Søknad om mindre reguleringsendring for Alversund områdereguleringsplan, del av gnr 137 og 138, planid 1263-200902, Lindås kommune

Lindås kommune v/Eigedomsavdelinga søker om korrigering av gjeldande plankart med føresegner ved mindre reguleringsendring. Endringane kan stå fram som omfattende, men vi meiner det er behov for å vere tydelig og ryddig, og gje ein grundig skildring av grunnlaget for endringane.

Figur 1: Utsnitt frå vedteken områdeplan

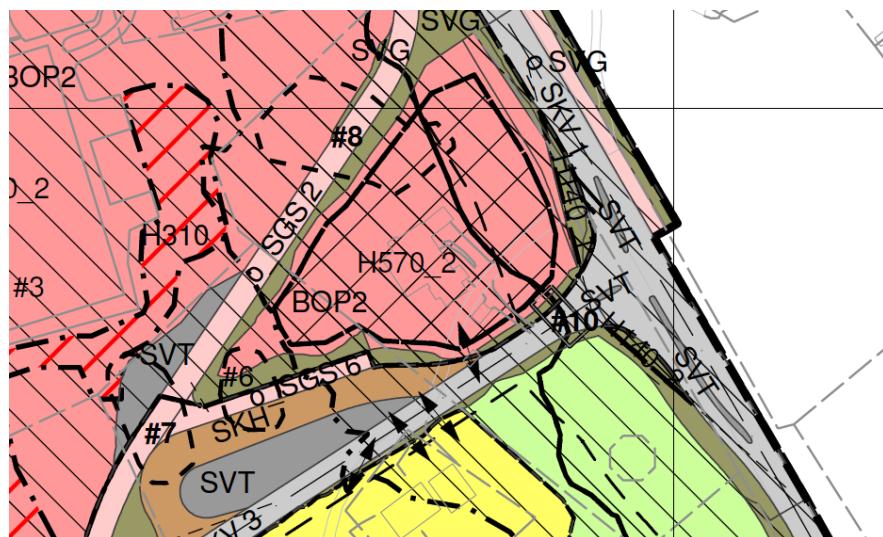
I planarbeidet er avkjøringa frå fylkesvegen teikna inn utan at tekniske planar har vore utarbeidd. I detaljplanlegginga (og arbeidet med å få i stand ein gjennomføringsavtale med Statens Vegvesen) har det vist seg at krysset må utvidast i lengde og breidde for å tilfredsstille krava frå Statens Vegvesen. I forhold til den nye utforminga av krysset er det ikkje tilstrekkeleg areal innanfor arealformåla SKV 1 (kjøreveg) og SVG (anna veggrunn- grøntareal).

- SVG12 og SVG17 vert erstatta av SKV 1, ca. 229 m².
- BOP2 (offentlig eller privat tenesteyting) vert erstatta av SVG12 og SVG17, ca. 111 m².
- L (landbruksformål) vert erstatta med SVG17, ca. 130 m².

Figur 2: Endra kryssløysingsom er foreslått lagt inn i plankartet

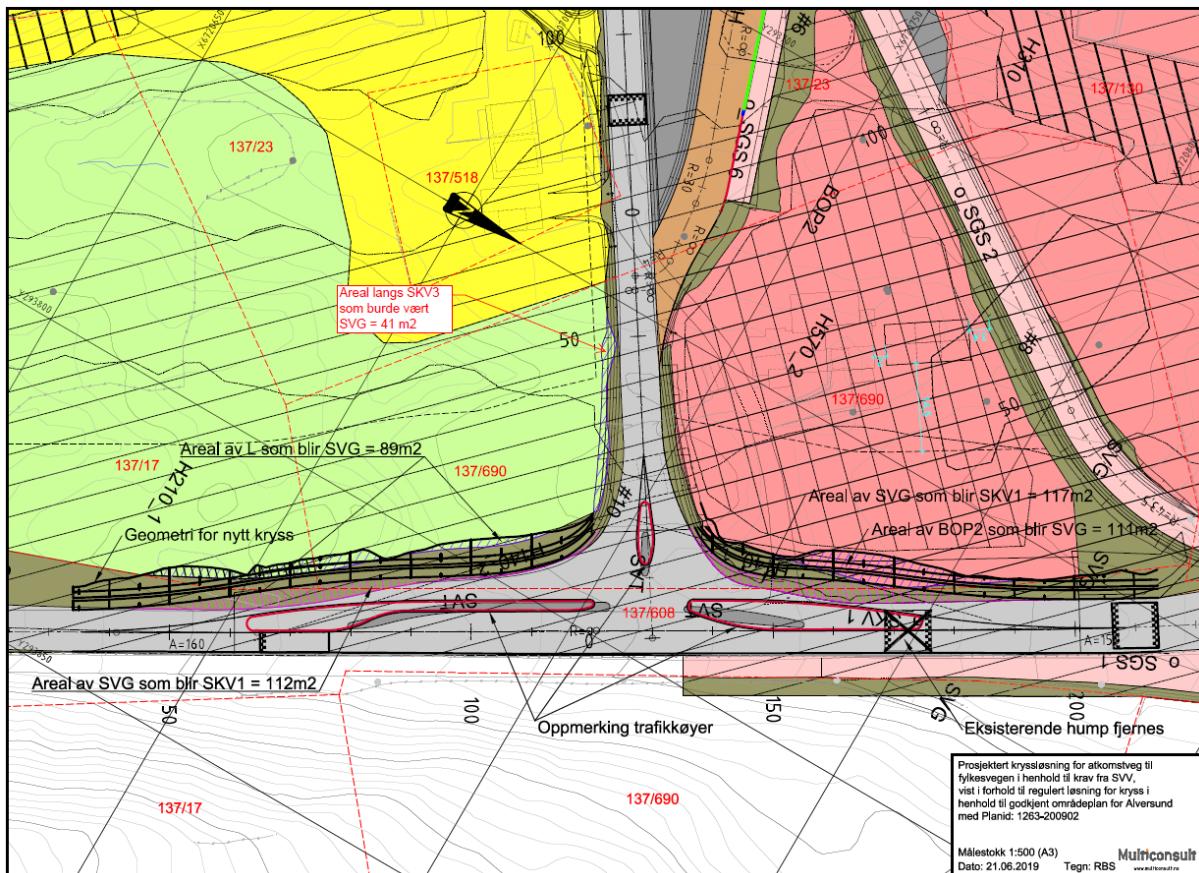
- Det arealet som ligg inne på BOP2, og som no er foreslått endra til SVG12, ligg inne i omsynssone H570_2 - bevaring kulturmiljø og naturmiljø og innanfor byggegrensa til Statens Vegvesen. Løa og den nye plasseringa av lemstova vil ikke bli påverka av denne endringa. Avstanden mellom byggegrensa og ny plassering av lemstove vert opprettholdt på 14,5 meter. SVG12 vil bli opparbeidd som grøntareal, og vil vere ein naturleg overgang mellom vegareal og kulturlandskapet. Det har vore dialog med Hordaland Fylkeskommune vedrørande dette.
- Landbruksformål, ca. 130 m², vert foreslått erstatta av anna veggrunn – grøntareal (SVG17). Dette arealet kan framleis nyttast til landbruksformål.

Forslag til endra tekst i § 7.1.3:

- Opprinneleg tekst i § 7.1.3: «Anna veggrunn grøntareal kan nyttast til skjeringar, fyllingar, rekkverk, murar og grøfter m.m....»

- Forslag til ny tekst i § 7.1.3: «Anna veggrunn grøntareal kan nyttast til skjeringar, fyllingar, rekkverk, murar, grøfter og landbruksformål m.m. Bruk kan likevel ikkje vere til hinder for frisiktsone...»

Figur 3: Eksisterande plankart til venstre, og forslag til nytt plankart i same utsnitt til høgre.

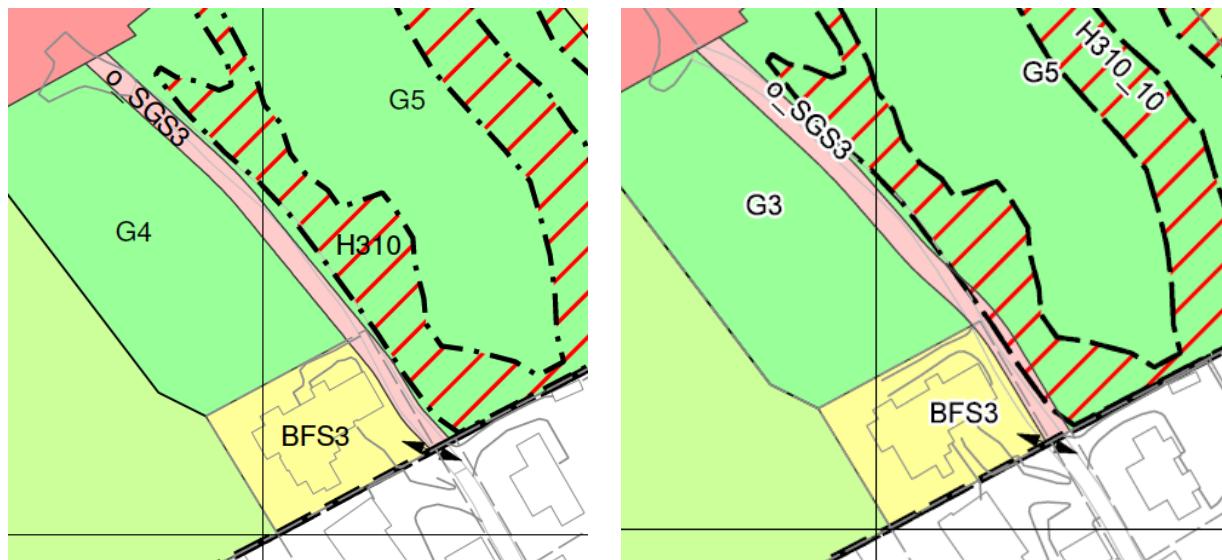
I områdeplanen er o_SGS3 teikna inn utan at tekniske planar har vore utarbeidd. I detaljplanlegginga ser vi at det er hensiktmessig å flytte vegen noko. Dette er av omsyn til eine eigedommen, 137/511, regulert til BFS3. Ut frå områdeplanen går ein god del av vegen inn på denne eigdommen, men vegen kan trekkast nokre meter mot aust for å unngå dette. Lindås kommune eig arealet aust for eigdommen. For å tilpasse SGS3 til terrenget vidare bort mot nord-vest er det hensiktmessig å justere plasseringa noko også her.

- a) Omsynssone H_310 ivaretas av § 10.3.1.
- b) Justering av linjeføring for o_SGS3 er til fordel for eigedom 137/511.
- c) Førebels grunnundersøkingar viser at det er lausmasser i delar av skjeringa mellom o_SGS3 og omsynssone H_310_10 inne på 137/511.

Figur 4: Snitt av mur. Raud linje viser linjeføringa for o_SGS5.

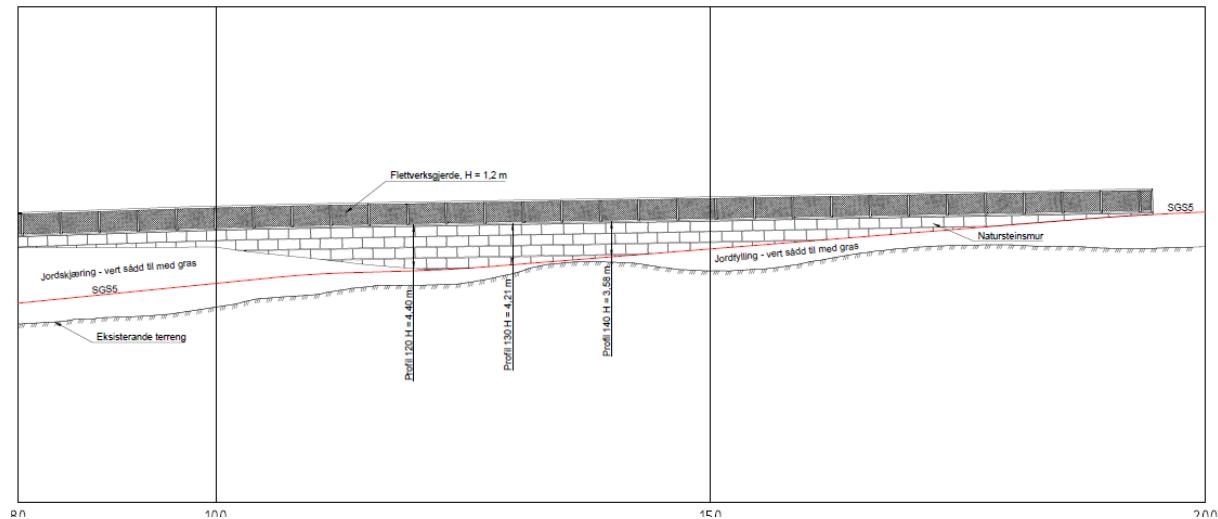
Opprinnelig tekst i planen, § 3.3.5:

«Murar, gjerde, hekkar og liknande i føremålsgrensa langs offenlege vegar skal ikke vere høgare enn 1,2 m over veggivået, og 0,5 m ved kryss eller avkøyrlar.»

Forslag til ny tekst, § 3.3.5:

«Murar, gjerde, hekkar og liknande i føremålsgrensa langs offenlege vegar skal som utgangspunkt ikke vere høgare enn 1,2 m over veggivået, og 0,5 m ved kryss eller avkøyrlar. Der det er nødvendig for gjennomføring av veganlegg vist i planen, kan det byggast høgare murar.»
